Werfverslag 37

Vergadering van 29/06/2018

2807.15.STR

betreft.: **Gevelrenovatie**
projectlocatie: Zeedijk 341, 8430 Middelkerke

Situatie:

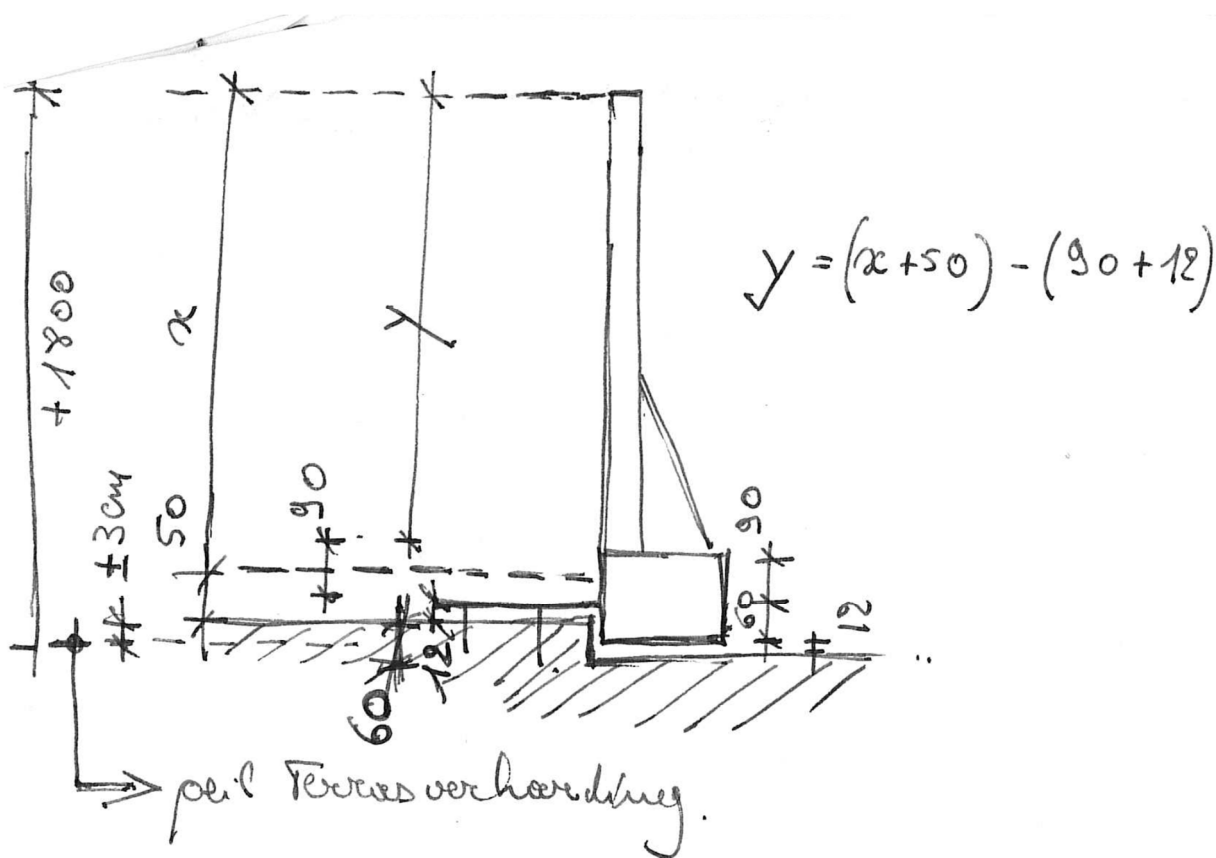
1. Consoles links en rechts: plaat waartegen de balk horizontaal wordt bevestigd aan de zijde van de dijk in plaats van de zijde terras.
2. Middenbevestiging aanpassen: centrale, dwarse betonbalk komt 6 cm hoger dan de langpositie, waarop de constructie onder de balustrade komt te liggen.
3. Spannende maat voor het tussenscherm: 3075 mm.
4. Tussenscherm: 5 cm boven de centrale betonbalk plaatsen.

De steun voor het tussenscherm dient even hoog te komen als het tussenscherm. De exacte uitvoeringsmaat x, dient nog doorgegeven te worden.

Principe opbouw detail :

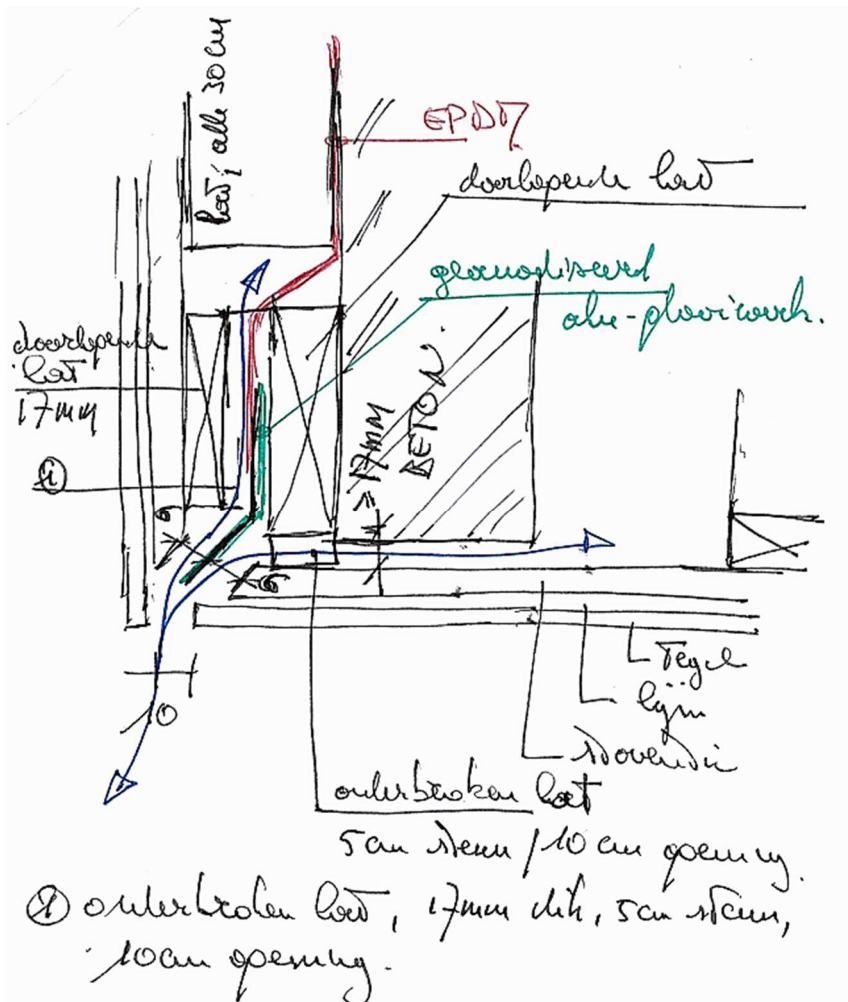
6. Tegen volgende week dienen alle:
 - technische fiches volledig te zijn;
 - details volledig te zijn.
7. Details hoek balkonbekleding dient te zorgen voor de ventilatie van het plafond en het balkonfront + drainage van het water ter hoogte van het balkonfront.
